Søknad om idrettsfunksjonell førehandsgodkjenning - utbetramanglar

Bygging av HC toalett ved Nesvatnet

Anleggsnummer: 72374

Det er nokre manglar i søknaden om idrettsfunksjonell førehandsgodkjenning for toalettet ved Nesvatnet:

Gbnr 21/37 VA
Atterhald om feil i kartgrunnlaget
12.06.2017
Målestokk 1:300
Radøy kartverk

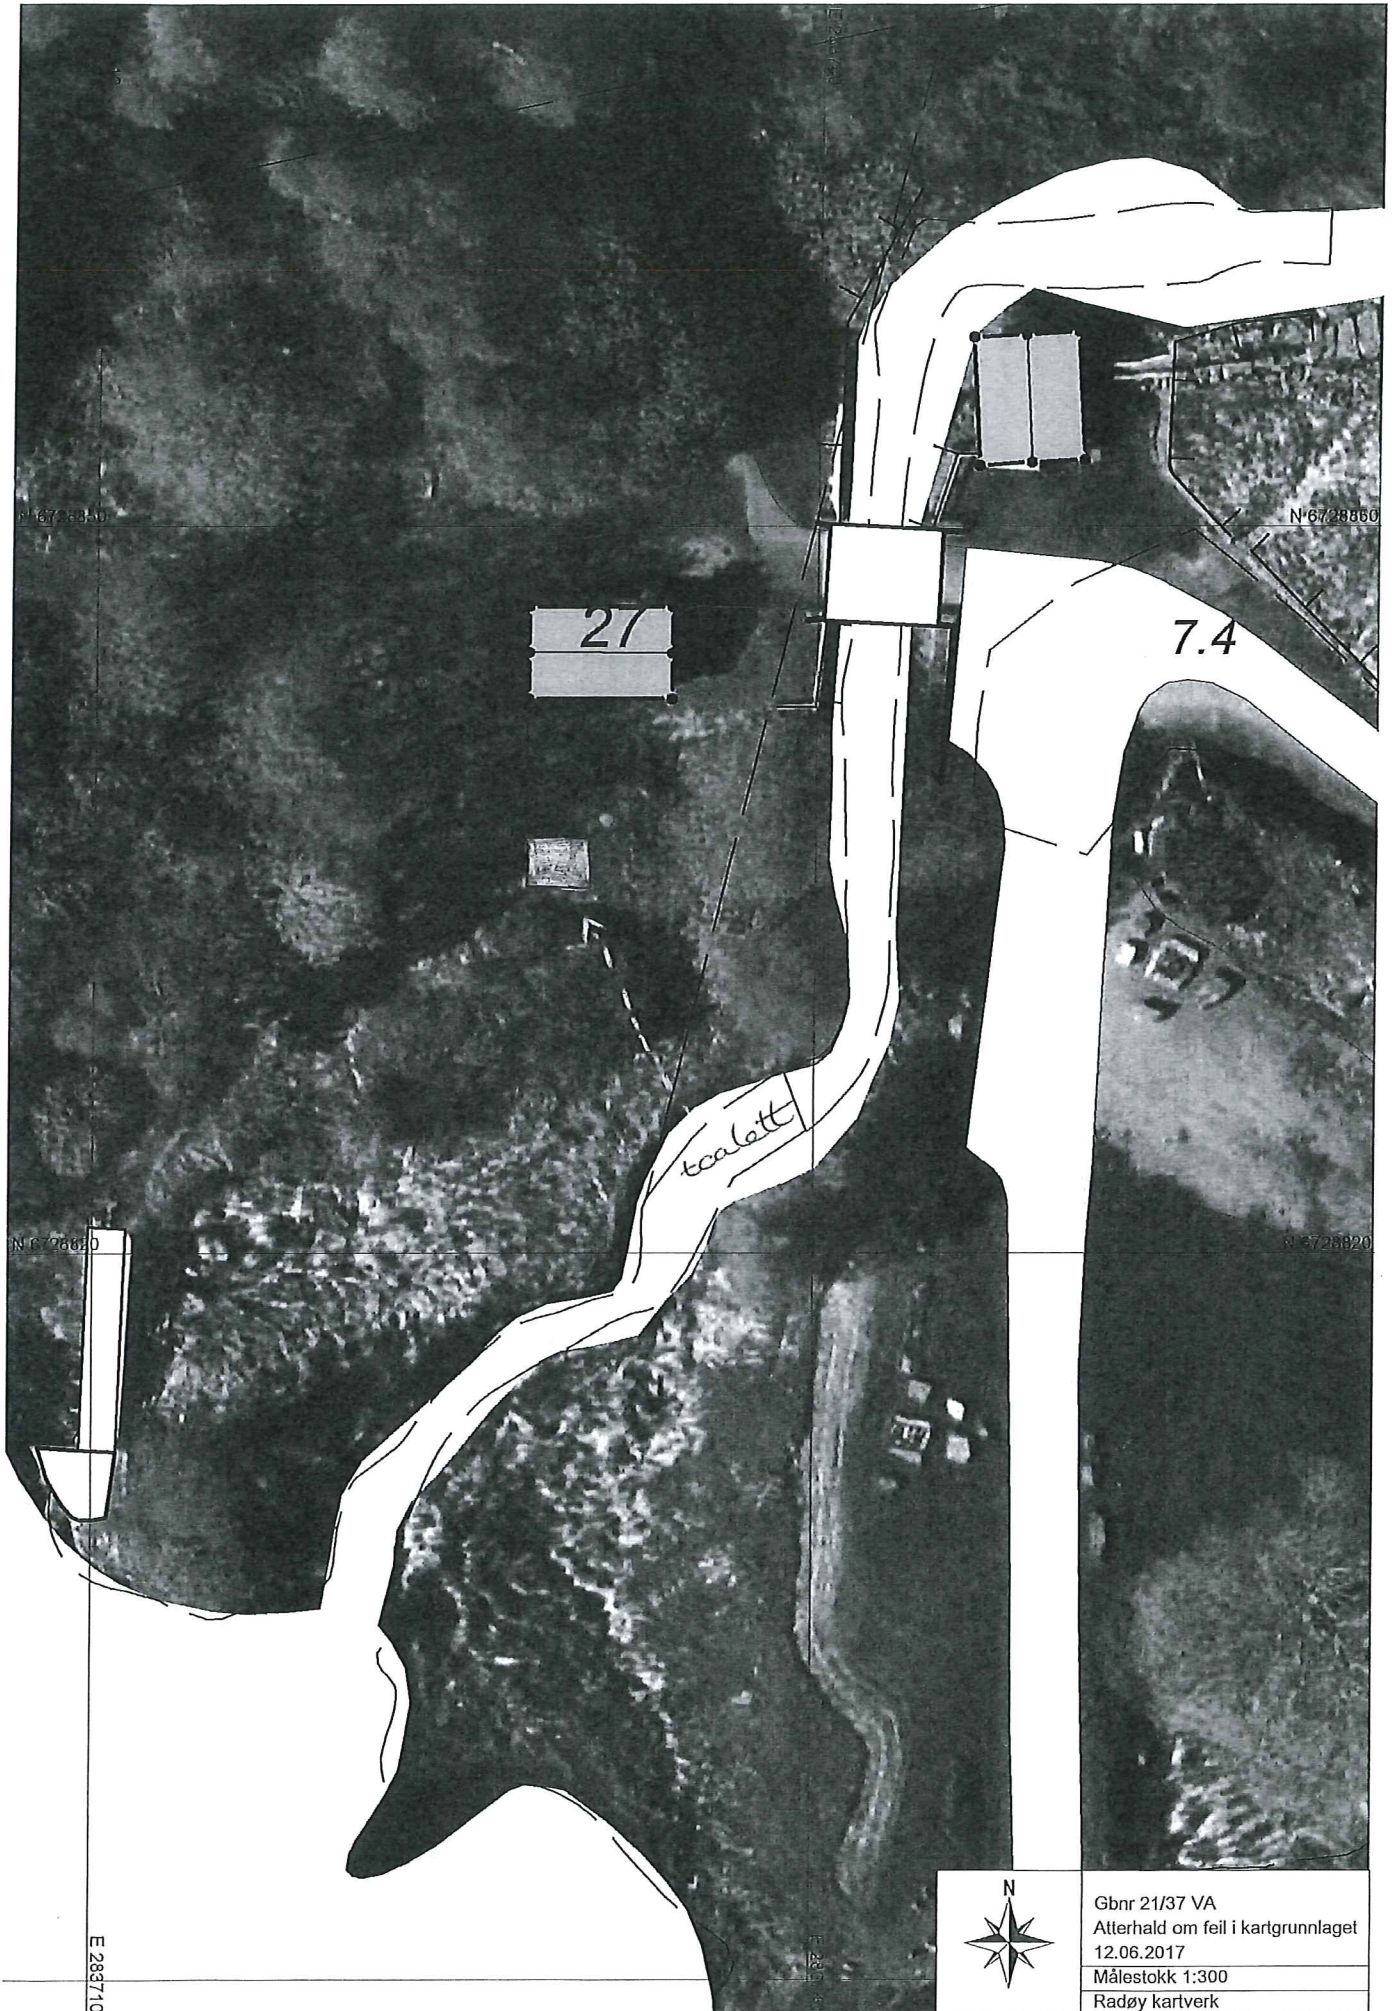
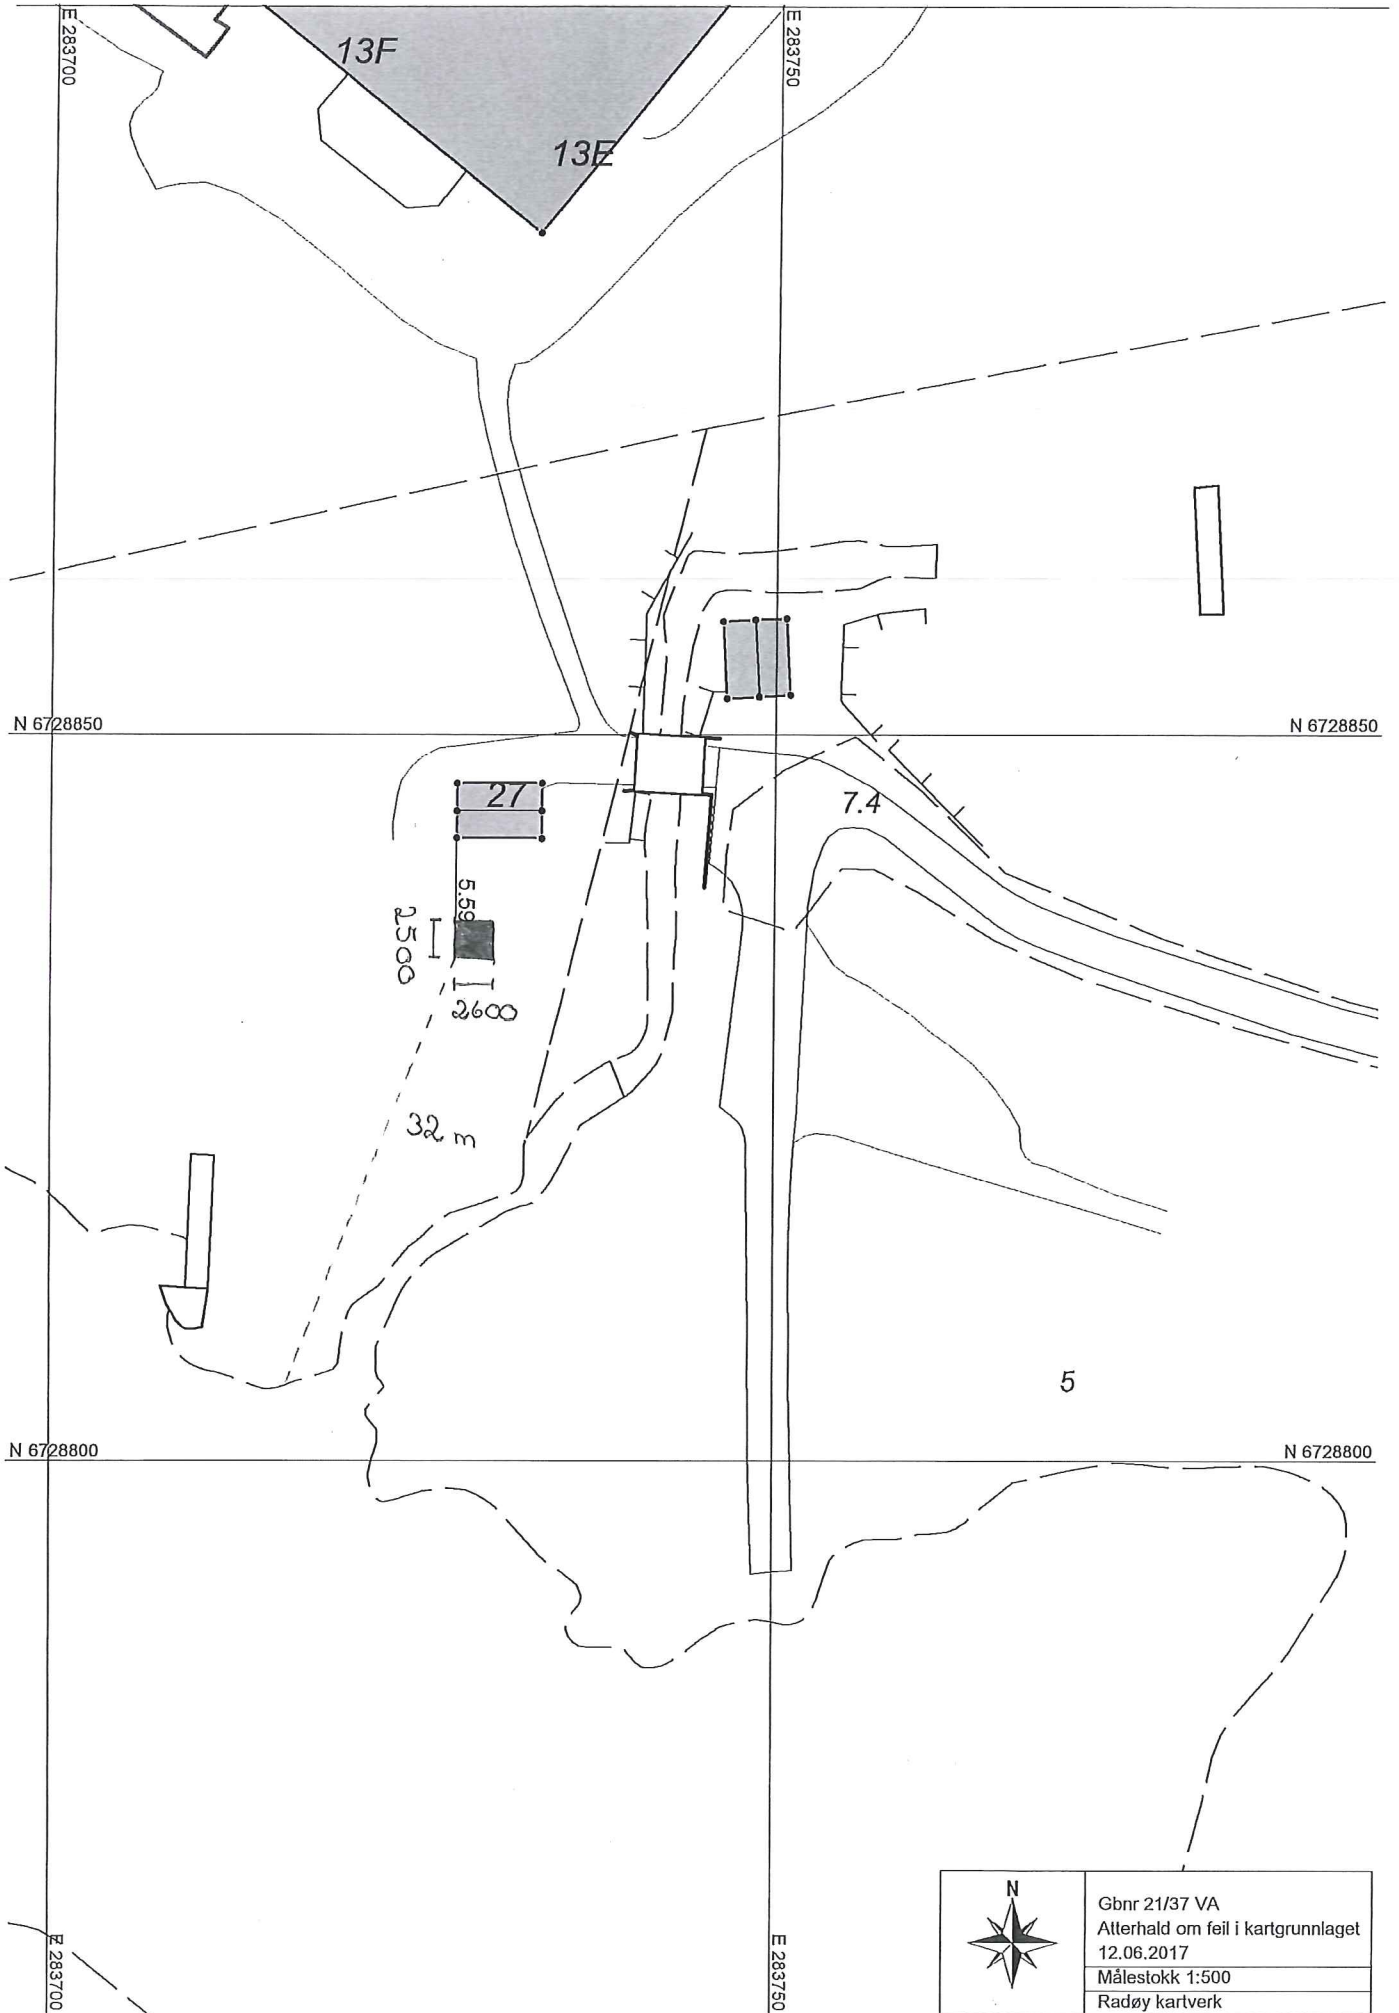
- Det manglar utgreiing om korleis ein har tenkt å gjera toalettet universelt utforma, jf Bestemmelser om tilskudd til anlegg for idrett og fysisk aktivitet 2017 punkt 2.5.5.
- Situasjonsplanen må vera kart, ikkje flyfoto. Vedlagt flyfoto viser ikkje korleis anlegget er plassert i høve til turvegen og tilkomsten til toalettet.
- Det må lagast eit enkelt kostnadsoverslag i staden for tilbodet frå Åsane byggmesterforretning som også omfattar Velferdssenteret.
- Det manglar plan for finansiering og drift av anlegget.
